AV / AC Brescia – Verona

REPORT D'INCONTRO

Oggetto: Incontro presso il Comune di Peschiera in relazione alle osservazioni formulate in Conferenza di Servizi relative ai territori dei comuni di Peschiera e di Ponti sul Mincio.

Oggetto: Incontro presso il Comune di Castelnuovo del Garda in relazione alle osservazioni formulate in Conferenza di Servizi.

ALLEGATO 22 - Transito mezzi di cantiere

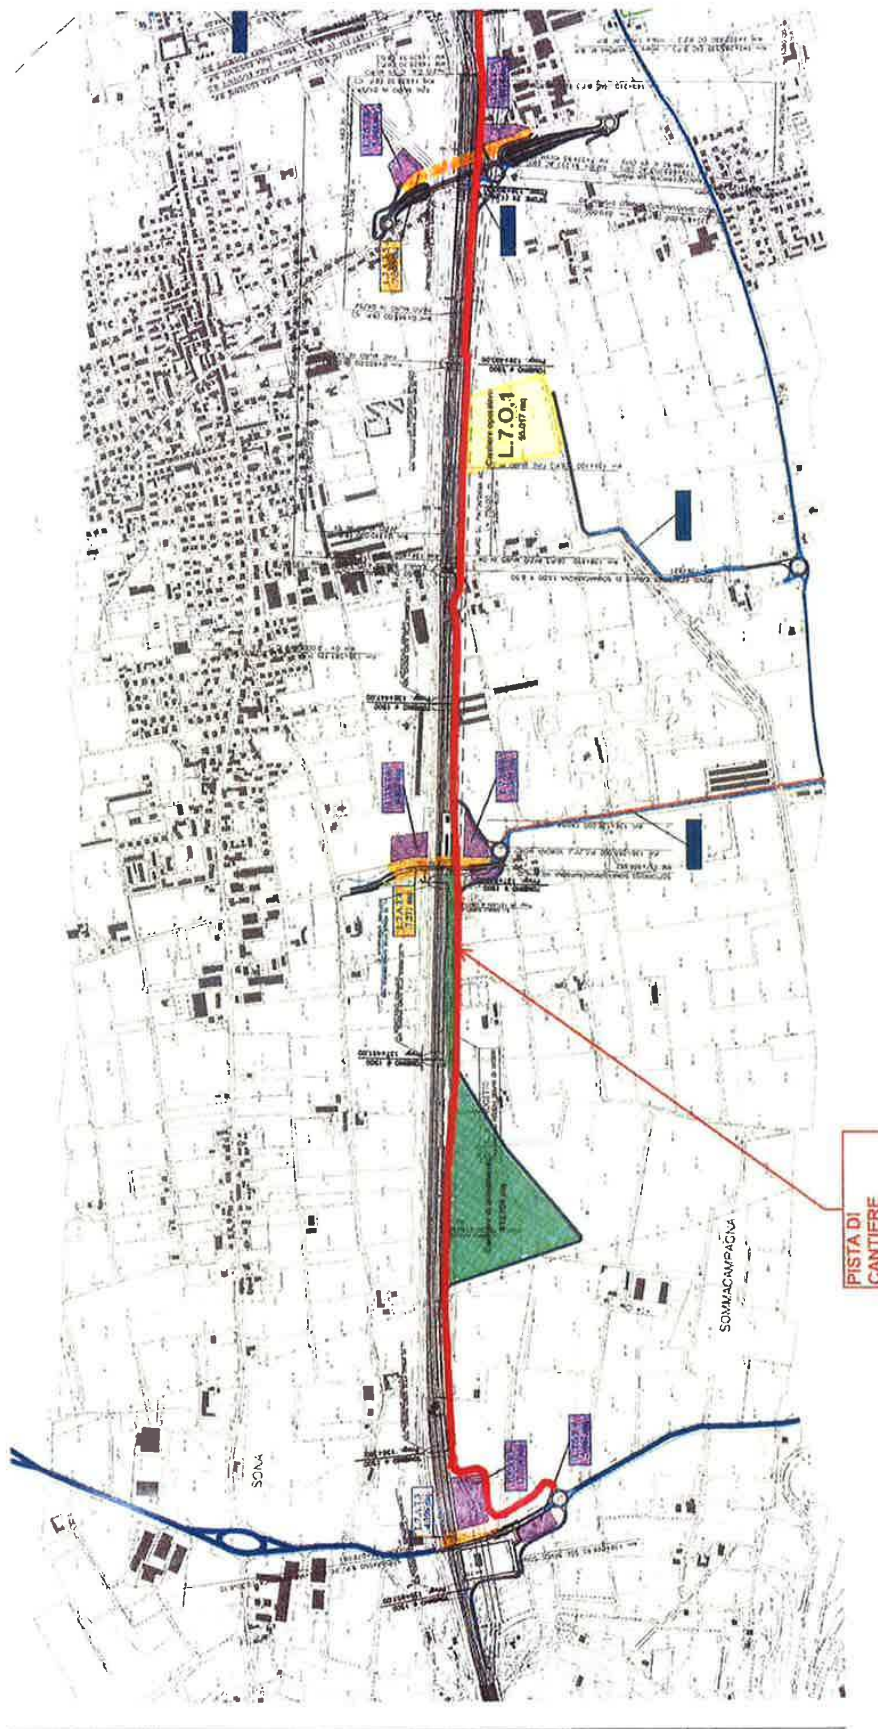
26. **Modifica percorrenza mezzi di cantiere nella viabilità al confine tra Sona, Sommacampagna e Verona**: le Amministrazioni richiedono, vista la non realizzazione del cavalcavia di Via de Amicis, di utilizzare, quale transito dei mezzi di cantiere per la costruzione dell'Interconnessione di Verona Merci, viabilità sostitutive alla Via De Amicis in direzione nord in comune di Sona, le seguenti alternative (vedi **Allegato 22**):

Il GC conferma la propria disponibilità ad adottare una delle due alternative proposte.

ALLEGATO 23 - rada tra via Morenica confine con Verona

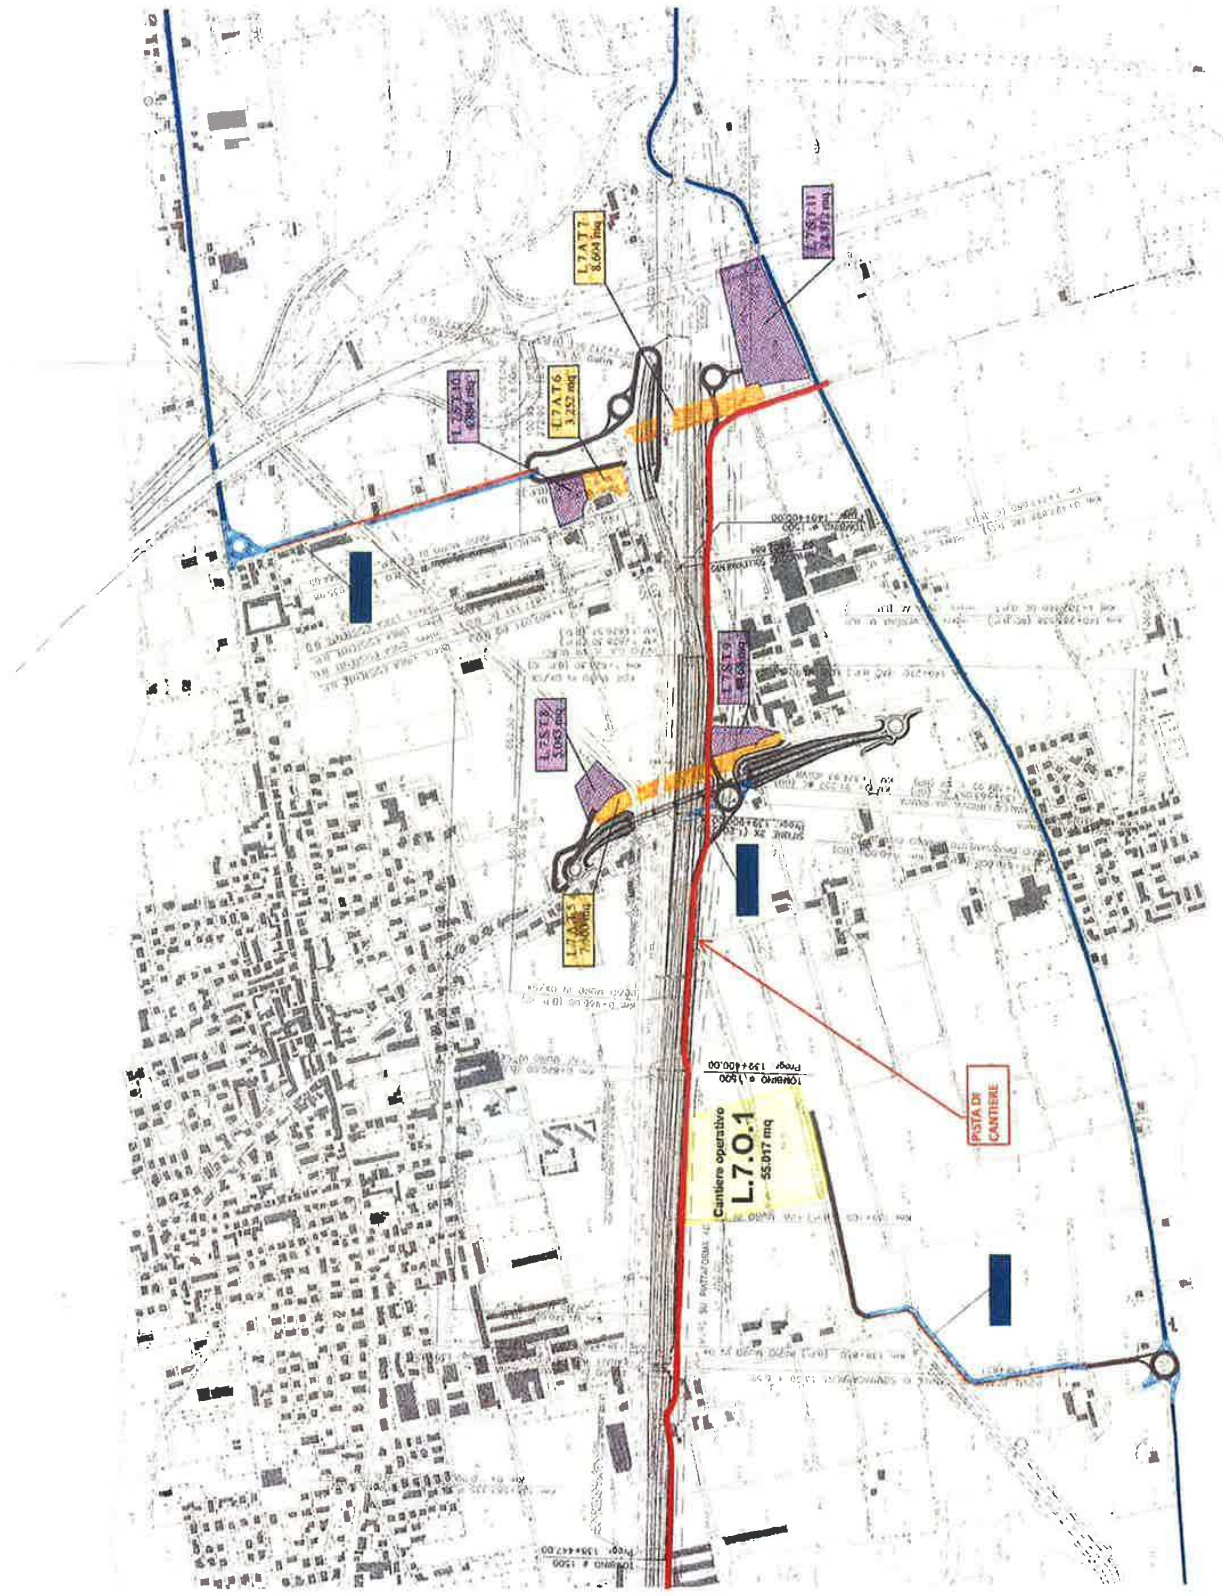
27. **Realizzazione di una strada sul sedime della pista di cantiere parallela alla linea AV nel tratto tra la SP Morenica e il confine con Verona**: dopo ampia discussione su tale richiesta, si fa presente che tale opera comporterebbe, oltre agli oneri di costruzione di una strada per circa 4,5 km e dei relativi costi di esproprio, anche la necessità di rivedere il progetto di tutte le opere di attraversamento della linea AV (sottovia, cavalcavia, opere idrauliche, interferenze con i pubblici servizi) che l'attuale progetto definitivo prevede dimensionati solo per la linea ferroviaria e non già per un'ulteriore infrastruttura stradale affiancata (vedi **Allegato 23**).

Si ritiene pertanto non accoglibile la richiesta.
